## 1. Rampeløsningen på Melhus stasjon må optimaliseres og det skal innarbeides heisløsninger

Rambøll og Bane NOR har prosjektert nye Melhus stasjon med hensyn på å gjenbruke mest mulig av eksisterende infrastruktur og tilpasse den nye stasjonen til omkringliggende arealer. Bane NORs tekniske regelverk og stasjonshåndboken stiller krav til universell utformet adkomst til plattformer. Dette er et krav som ligger i Europeiske designkrav TSI - PRM (Technical Specification for Interoperability - Persons with Reduced Mobility).

Ved behandling av reguleringsplanen for Melhus stasjon i Formannskapet har det blitt stilt krav til at rampeløsningene på Melhus stasjon må optimaliseres og det skal innarbeides heisløsninger.

**Figur 2 - Skisse rampeforslag Melhustunet**

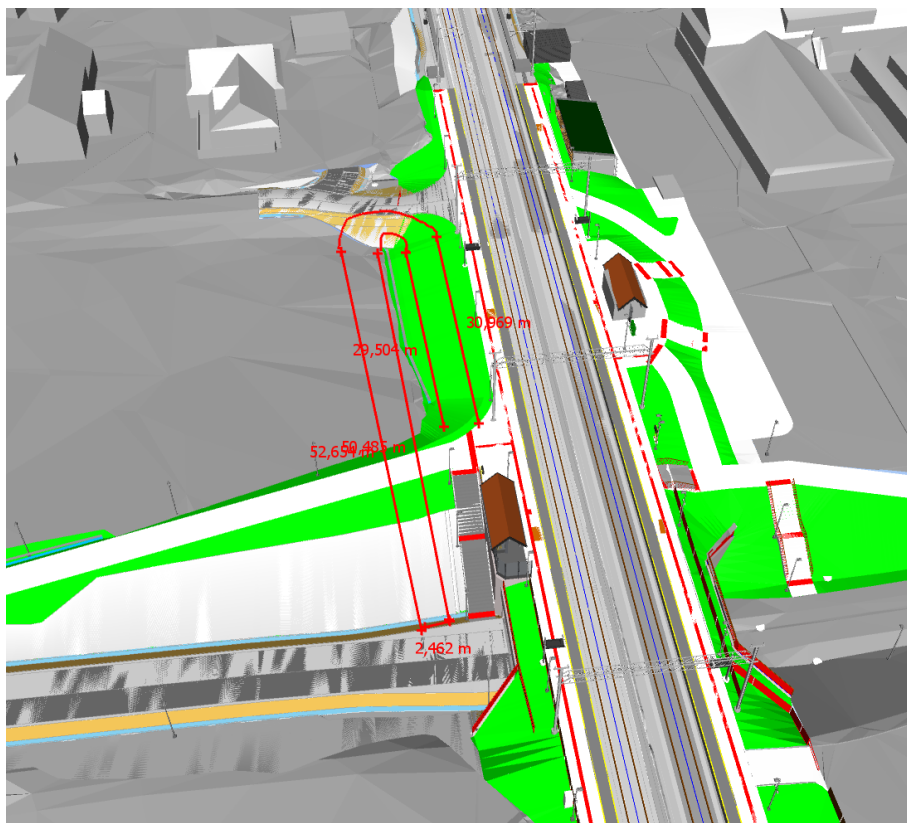
Det har vært sett på en rampeløsning som går fra nord til sør, parallelt med jernbanesporene. Melhustunet har også oversendt en forslagsskisse til en slik rampeløsning. Forslag til langsgående rampe er vist i figur 2.

Den skisserte løsningen er på et skissenivå, men man kjenner avstandene, og rampen vil bli for bratt til å oppfylle kravene til universell utforming basert på lengde på strekningen fordelt på stigningen. En mer korrekt lengde er vist i figur 3, og rampen kommer da i konflikt med nordre plattformadkomst. En forskyving av adkomst til plattformen nordover vil gå ut over gnr/bnr. 91/83 (Melhustunet 44) ved at adkomst til eiendommen må flyttes ytterligere nordover og inn på eiendommen.

Den foreslåtte rampeløsningen er mulig, men den har andre svakheter enn planlagt løsning.

- **Håndtering av snø**
  - For å få til snørydding må rampen være bredere enn 1,8m, og reell bredde blir 3,2 m, i tillegg må svingradius for traktor ivaretas.

- Snøsmelteanlegg i rampe. Større investeringskostnad, kostbar drift og større risiko for funksjonsfeil
  - Takoverbygg over rampen for å holde den snøfri- Større konstruksjon som krever vedlikehold, må ha belysning, utsatt for tagging, dårlig sosial kontroll

- **Plassering i terreng**
  - Fra bunn av kulvert og opp til bakkenivå er det 3 m, dette innebærer at en vil ha 3 m høye betongvegger i bunnen av rampen, disse må sikres med høye gjerder på oversiden mot tilliggende areal for å unngå ulykker. Siden rampen ikke kan ha brattere stigning enn 1:15 innebærer det at man når bakkenivå først etter ca. 48 m.

- **Kostnad**
  - Er en mer kostbar løsning på grunn av de store mengde med masse som må graves ut i forbindelse med etablering av støttemur for rampen

**Figur 4 - Plassering av heiser**

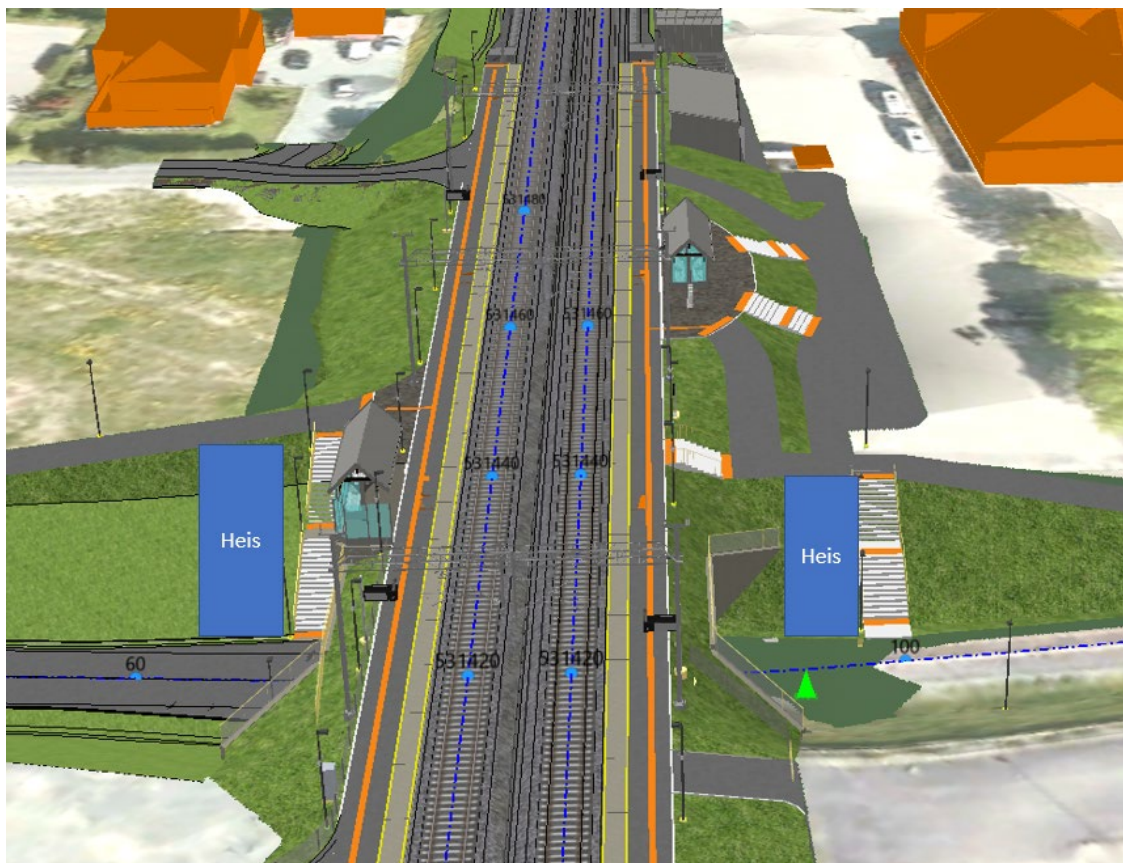
En heisløsning var vurdert tidlig i prosjektets fase. Løsningen ble lagt til siden da man så at man kunne gjenbruke dagens eksisterende gang- og sykkelkulvert. Melhus stasjon er ett av 12 tiltak på Trønderbanen som må bygges for å oppnå den nødvendige kapasitetsøkningen på to tog i timen mellom Støren og Steinkjer. For at prosjektet skal få investeringsbeslutning er det viktig at prosjektet har et kost-nytte forhold som gir en god samfunnsøkonomi.

En heis har den fordelen at den gir universell utformet adkomst til plattformer og er arealeffektiv. Ulempen med heis er at den krever større strukturer:

En annen ulempe med heis er at når den er ute av drift er det ikke universell adkomst til plattformer. I tillegg vil det være større driftskostnader med en heisløsning. Det er også en dyrere investering for noe som sannsynligvis er en midlertidig løsning.

Heistårnene vil måtte plasseres ca. slik det er vist på figur 4, med justeringer i forhold til trapp:

Bane NOR har behov anlegg som er enkle å drifte og «går av seg selv». Hvis man skal planlegge for en heis er det derfor uavklart hvem som skal stå for driften og investeringen i en heis.

Figur 5 - Heis kun på vestsiden

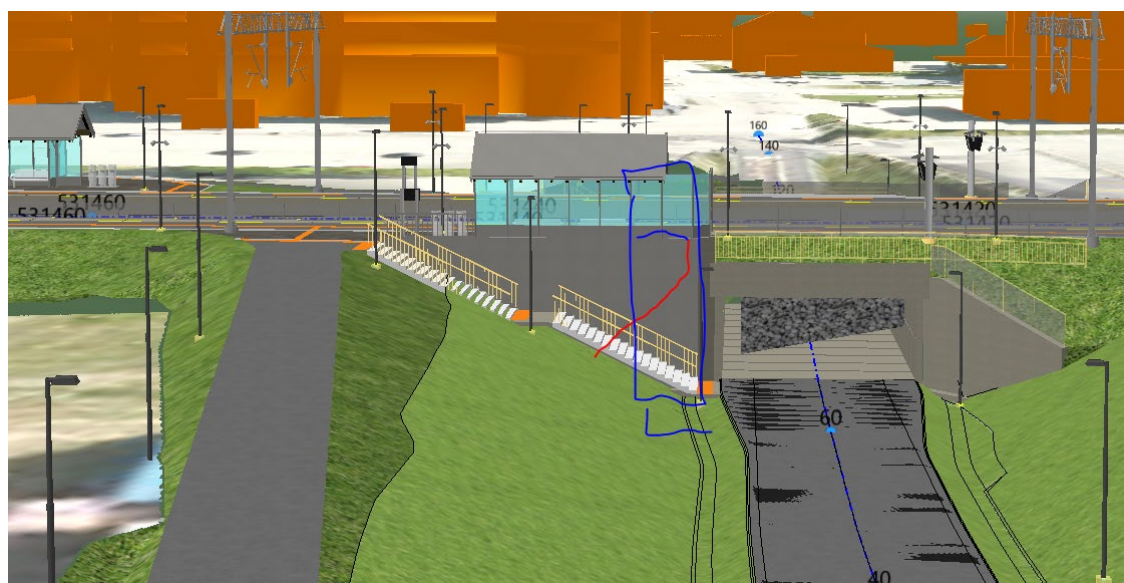
Det er kun på vestsiden av stasjonen at det vil være lang UU-adkomst til plattform for personer som skal ta sørgående tog. Prosjektet gjør ingen tiltak på gang- og sykkelkultvert på østsiden utover å etablere en terrengtrapp og et hvilerepos. En heisbasert løsning på vestsiden av stasjonen og rampeløsning på østsiden vil derfor være en løsning som ivaretar universell utforming med kortere UU-gangveg til plattform på vestsiden. Et forslag til heis på vestsiden er skissert i figur 5. Men en heis på vestsiden så må leskuret trekkes lengre sør for å frigi areal til heis på plattform. Figur 6 viser ca. profil av heistårn.

Figur 6 viser en ca. plassering av heistårnet i blått med inngangsareal foran. Denne rampen kan også benyttes som startareal for en trapp som enten kan være en naturtrapp opp til areal, eller en ståltrapp som svinger rundt heiskonstruksjonen.

**Figur 7 - Landbrukskulvert ved Loddbekken**

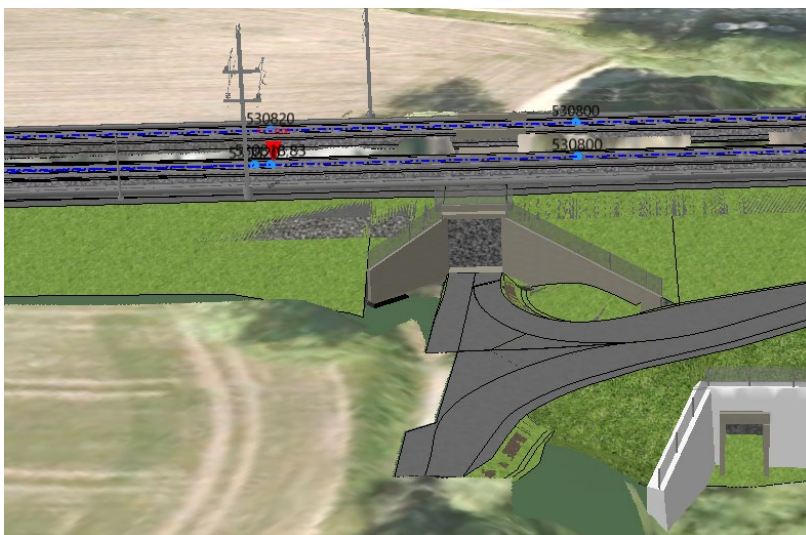
### 3. Landbrukskryssingen Loddbekken må utvides til moderne landbruksdrift.

For å krysse jernbanen ved Loddbekken er det en landbrukskulvert under jernbanen, den er vist i Figur 7.

Det er planlagt å forlenge denne kulverten vestover med en betongkulvert i tilsvarende bredde og høyde som eksisterende kulvert, slik at man kan bygge to jernbanespor over Loddbekken. Ny landbrukskulvert er vist i Figur 8.

Dagens kulvert under jernbanen blir ikke påvirket av byggingen av nytt jernbanespor og det er derfor ikke nødvendig å gjøre noe med denne konstruksjonen. Det er ikke mulig å utvide den eksisterende konstruksjonen uten å rive den, og legge inn en ny kulvert.

For å legge inn en ny kulvert med riktig takhøyde og bredde for en landbrukskulvert må en grave ned i bakken der dagens kulvert går for å få etablert takhøyden. Justering av veglinjen må tas på østsiden av sporet, da vegen ligger en meter høyere på østsiden enn på vestsiden.

Bane NOR har ikke behov for å gjøre noe med utformingen av dagens kulvert. Bane NORs behov er knyttet til å få tilrettelagt for to spor over kulverten. Bane NORs løsning gir ikke en forverring av dagens situasjon, og muligheten for å kjøre gjennom kulverten i framtiden vil bli den samme som den er i dag.

Å skulle utvide dagens kulvert krever riving av dagens kulvert, grave under dagens nivå for å få nok høyde og legge inn ny kulvert. Dette vil kreve et lengre brudd i all togtrafikk på strekningen, noe som gir store negative ringvirkninger for både gods- og persontogtrafikken.

Bane NOR planlegger derfor ikke å utvide dagens kulvert, men hvis det foreligger økonomiske garantier for at det konkrete tiltaket blir finansiert av ekstern part, vil Bane NOR kunne vurdere det nærmere.
